Gestaltung Sternplatz Toitenwinkel

Teilpräsentation zur Bürgerbeteiligung am 16.10.2024

Abwägung | Entwurfsdarstellung | Ausstattung

Auswertung der Bürgerbeteiligung vom 10.04.2024

Darstellung des nördlichen Planungsbereiches:

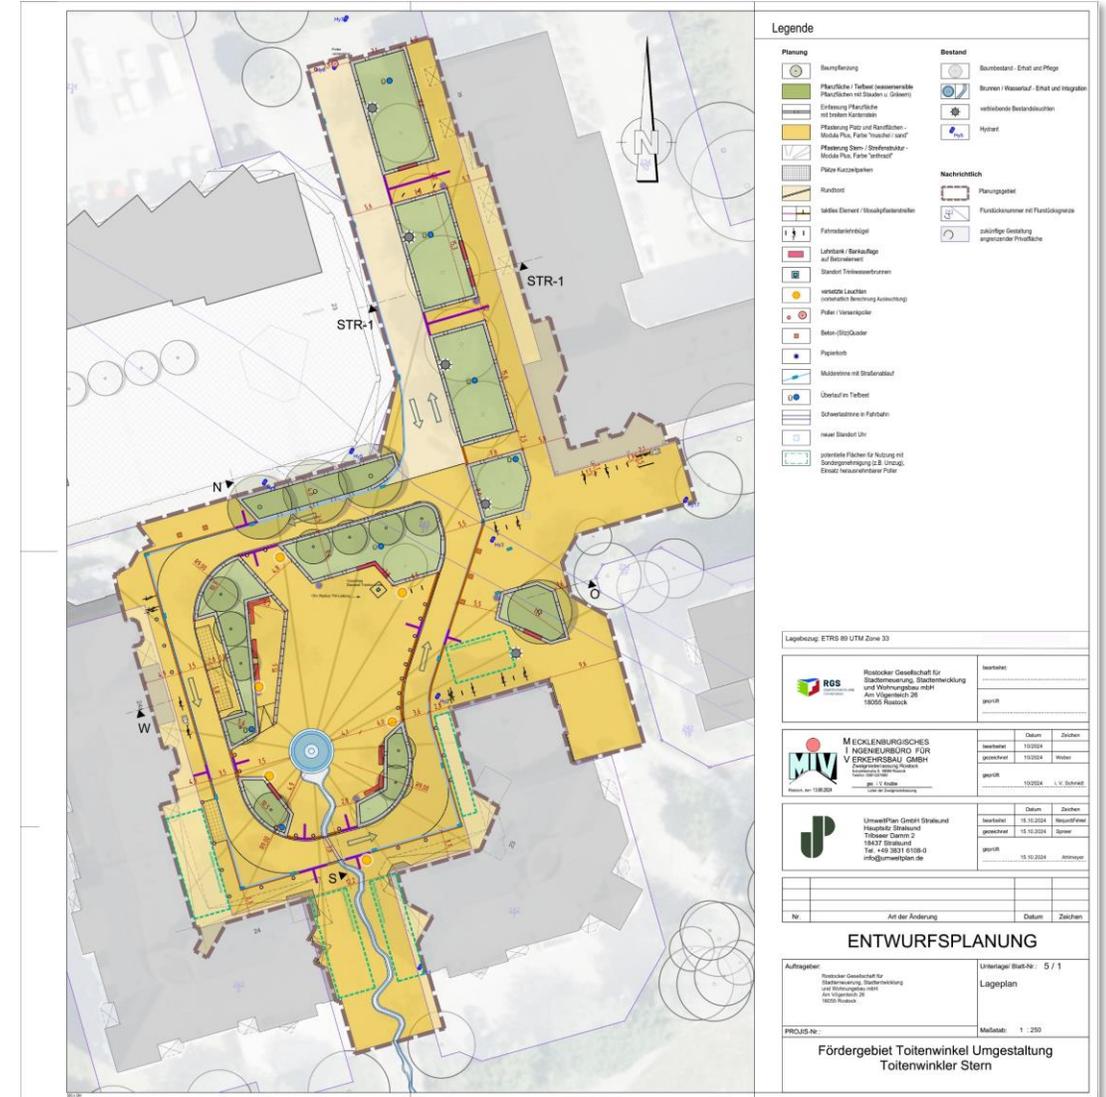
| Variante 1 | Inhalt | Einfluss auf Vorzugsvariante 2 | Begründung bzw. Art der planerische Umsetzung in der Entwurfsplanung |
|---------------|--|-----------------------------------|--|
| Contra | zu viele Poller, Platz wirkt eingezäunt | ✓ | Polleranzahl wurde auf ein Mindestmaß reduziert |
| | Randsteine (Straße) werden als Stolpergefahr eingeschätzt | ✓ | - Nullabsenkung bzw. 2-3cm - Rundbord in Verbindung mit taktilem Randstreifen sind vorgesehen (abschließende Einordnung erfolgt in Genehmigungsplanung abhängig von verkehrsrechtlicher Einstufung) - Mosaikpflaster zwischen begehbaren Flächen und Fahrbahn vorgesehen - visuelle Verstärkung durch Farbkontrast |
| | ohne Poller | ✓ | statt Poller wurden alternative Abgrenzungen vorgeschlagen, Pflanzkübel und alternative Sitzelemente wurden jedoch durch das Amt 67 nicht befürwortet. Statt dessen erfolgte die Neuplatzierung von Fahrradbügeln, Pollern und Beton(sitz)quader; herausnehmbare Poller vorsehen |

| Variante 2 | Inhalt | Einfluss auf Vorzugsvariante 2 | Begründung bzw. Art der planerische Umsetzung in der Entwurfsplanung |
|--------------------|---|--------------------------------|--|
| | bzgl. des Ortes der geplanten Bäume: dort ist am Nachmittag ohnehin Schatten, größter Teil des Platzes wäre so nachmittags ohne Schattenspender | ✓ | Baumstandorte wurden im Rahmen der Entwurfsplanung dahingehend überarbeitet (Zwangspunkte: Bereich für Marktstände, Bestandsleitungen) |

| Allgemeine Anmerkungen, ohne Zuordnung | | Einfluss auf Vorzugsvariante 2 | Begründung bzw. Art der planerische Umsetzung in der Entwurfsplanung |
|--|--|--------------------------------|--|
| | große Uhr | ✓ | vorhandene Uhr bleibt erhalten und wird geringfügig aus dem geplanten Fahrbahnbereich versetzt |
